**EXTRAIT DU REGISTRE
DES DELIBERATIONS DU SYNDICAT MIXTE DES TRANSPORTS EN COMMUN
DE L'AGGLOMERATION TOULOUSAINE**

10.10 - Doublement de la Capacité Ligne A - Station Esquirol : Avenant n°1 au Marché n° 52M 2016 12939 M : Lot 1 - « V.R.D. - Génie Civil - Second Œuvre - Plomberie » conclu avec l'entreprise GTM Sud-Ouest Travaux Publics/Génie civil : Autorisation de signer l'avenant n°1

DOUBLEMENT CAPACITE LIGNE A

AVENANT N° 1

1.2.1 ZONE NORD

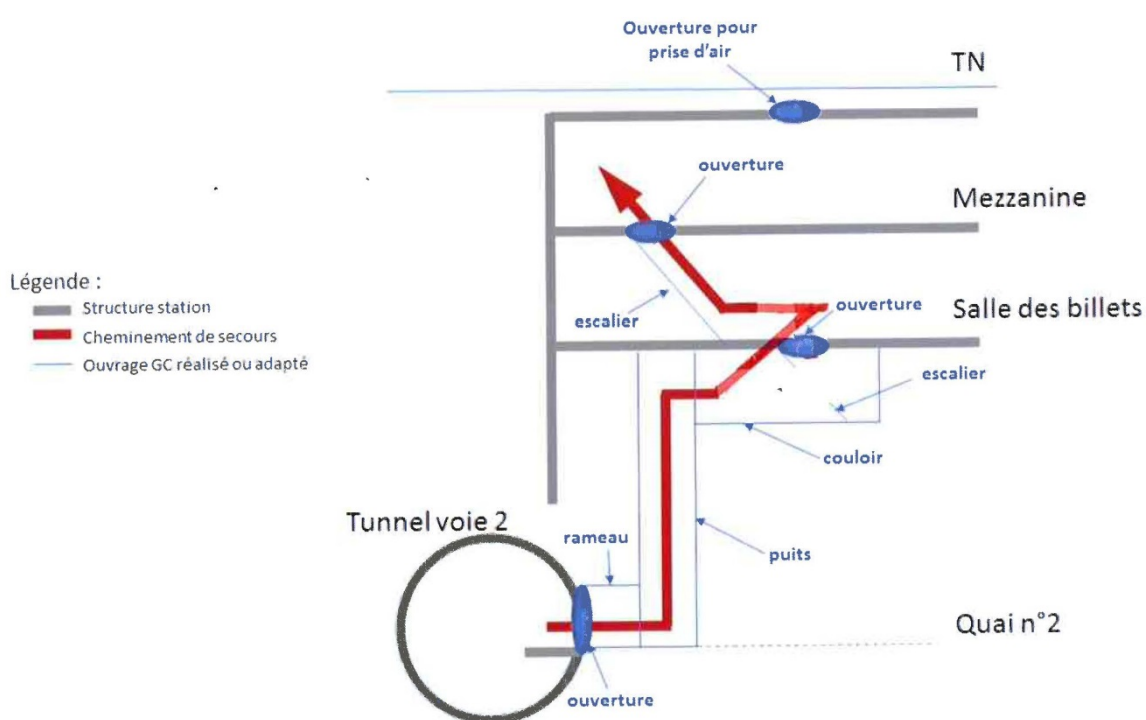
L'opération consiste à réaliser un dégagement entre le quai n°2 (côté Ouest) et la mezzanine. Les ouvrages de génie civil à réaliser ou à adapter sont les suivants :

- La création d'une ouverture dans la voûte du quai n°2 non encore aménagé ;
- La réalisation d'un rameau ;
- La réalisation d'un puits sous la Salle des billets permettant d'accueillir un escalier métallique en colimaçon ;
- La réalisation d'une trémie dans la dalle Salle des billets pour le passage d'un escalier métallique reliant la galerie au niveau Salle des billets ;
- La réalisation d'un couloir niveau salle des billets ;
- La réalisation d'une trémie dans la dalle Mezzanine pour le passage d'un escalier métallique entre le niveau Salle des billets le niveau Mezzanine ;
- Le percement de la dalle de couverture et la réalisation d'une cours anglaise pour la prise d'air de mise en surpression de l'escalier de secours

DoCA ESQ - Solution tech Escalier SdB

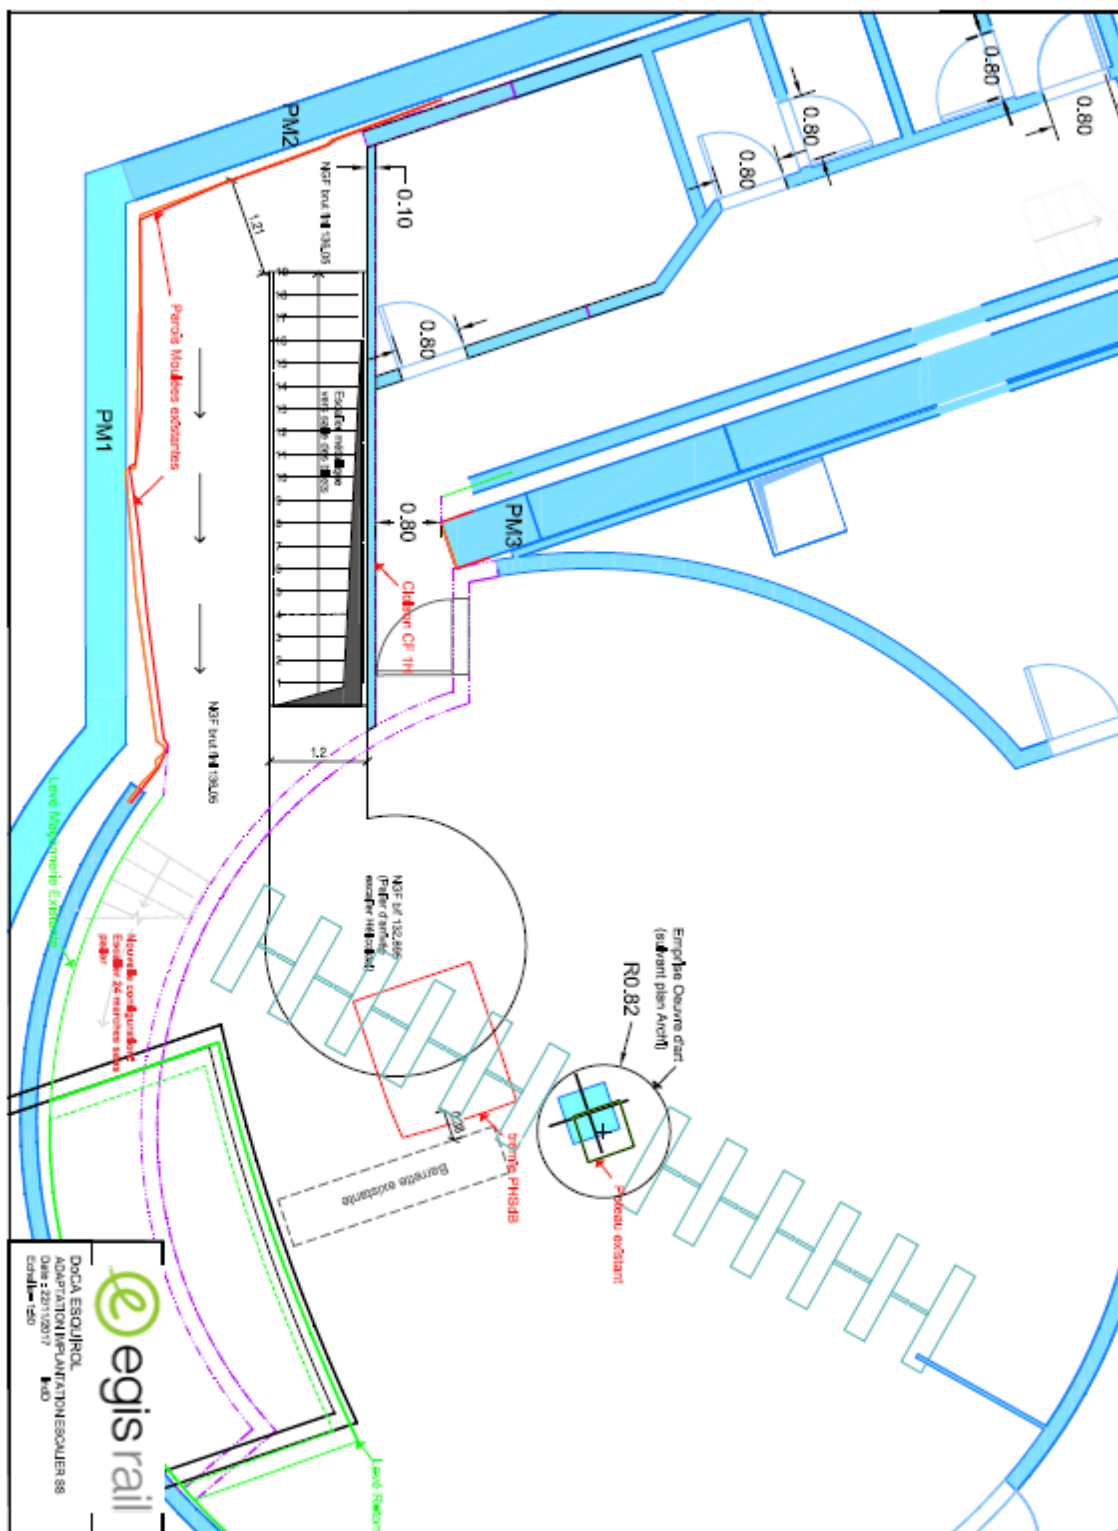
En effet, les relevés réalisés à la suite de la démolition des contre-cloisons ont mis en évidence une implantation des faces de parois moulées plus proche de l'intérieur de la station que celle représentée sur les plans de récollement. Cette nouvelle réalité de l'existant modifie l'implantation de la sortie de secours au niveau de la salle des billets et nécessite d'adapter le mode opératoire de sa réalisation.

La variante d'adaptation géométrique de l'issue de secours est représentée sur les plans figurants en annexe 1.

Par ailleurs, les prestations de second œuvre objet du présent marché seront identiques à l'existant pour les locaux exploitant et zone publique, pour la sortie de secours. Au niveau salle des billets dans le volume de la sortie de secours, les parois moulées resteront visibles et peintes.
